CRECHE PRÉ-ESCOLA TIPO 2

PROJETO DE ESTRUTURA DE CONCRETO

ESTRUTURA DE CONCRETO
DETALHAMENTO VIGAS BALDRAME

PRANCHA: 05/16

1 DETALHAMENTO VIGAS
1:50

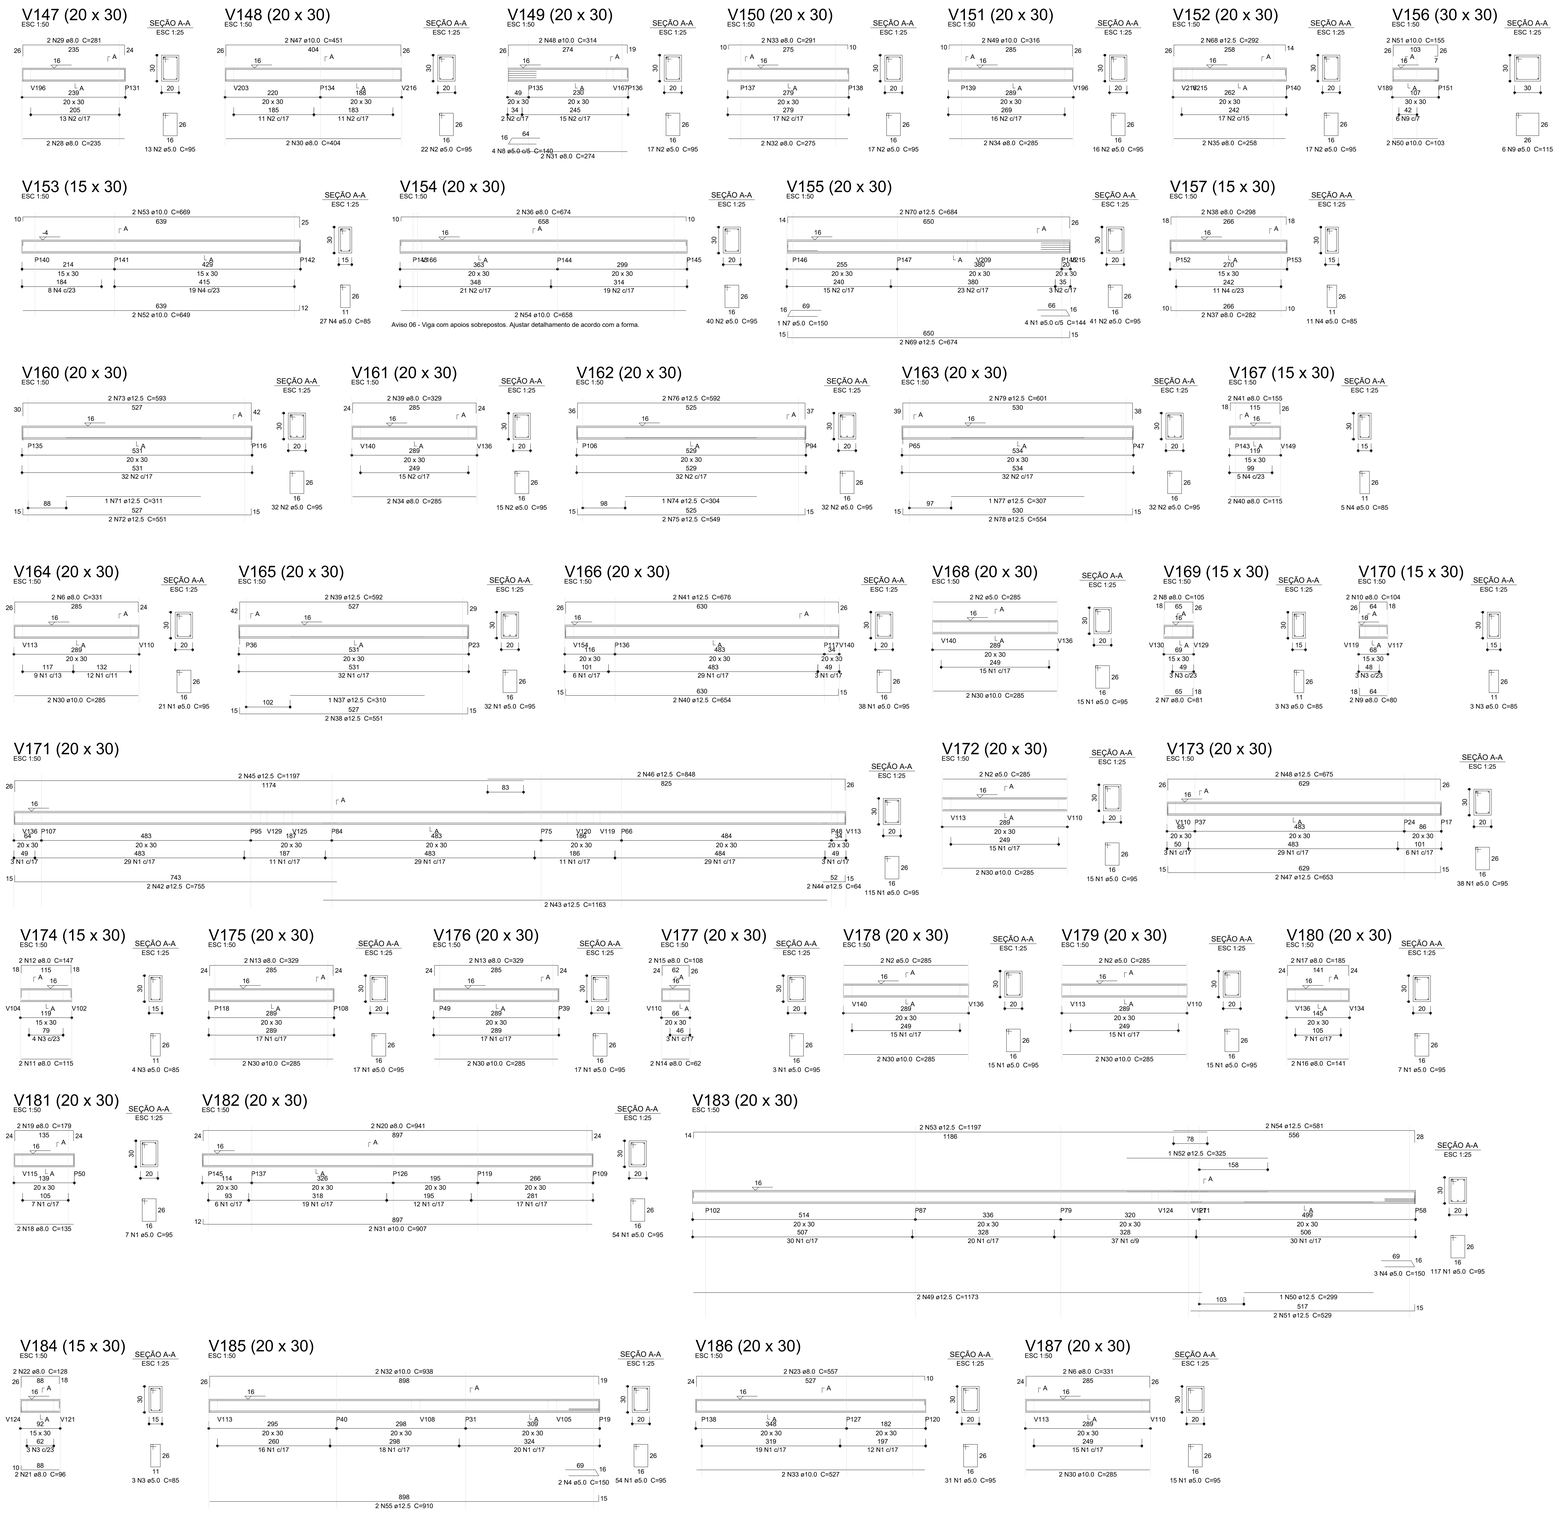
Aviso 06 - Viga com apoios sobrepostos. Ajustar detalhamento de acordo com a forma.
